Commission économique pour l'Europe**Comité des transports intérieurs****Forum mondial de l'harmonisation
des Règlements concernant les véhicules****174^e session**

Accord de 1958 :**Examen de projets d'amendements****à des Règlements existants, proposés par le GRSG****Proposition de séries 08 d'amendements au Règlement n° 107
(Véhicules des catégories M₂ et M₃)****Communication du Groupe de travail des dispositions générales
de sécurité***

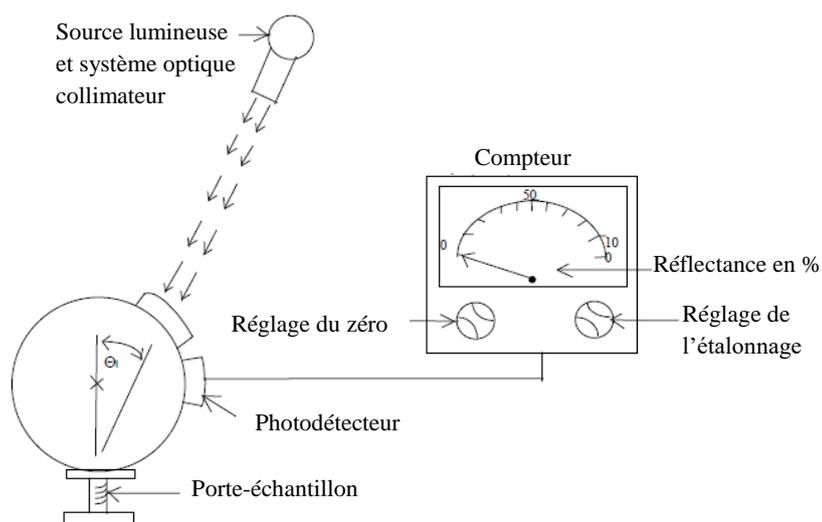
2. Pour déterminer les valeurs de réflectance ρ_1 , ρ_2 et ρ_d on utilise une sphère intégrante conformément à la norme CIE 38:1977.

La valeur de réflectance doit être lue directement sur le cadran de l'appareil de mesure ou calculée par la formule suivante :

- 2.1 L'angle d'illumination du flux lumineux incident sur l'échantillon Θ_i doit être de $8^\circ \pm 0,5^\circ$.
- 2.2 Le flux lumineux incident sur l'échantillon doit être déterminé à l'aide d'un étalon de réflectance diffuse étalonné par un laboratoire agréé. L'incertitude de mesure étendue doit être inférieure à 3 %.
3. Exemple de sphère intégrante conforme à la norme CIE 38:1977 :
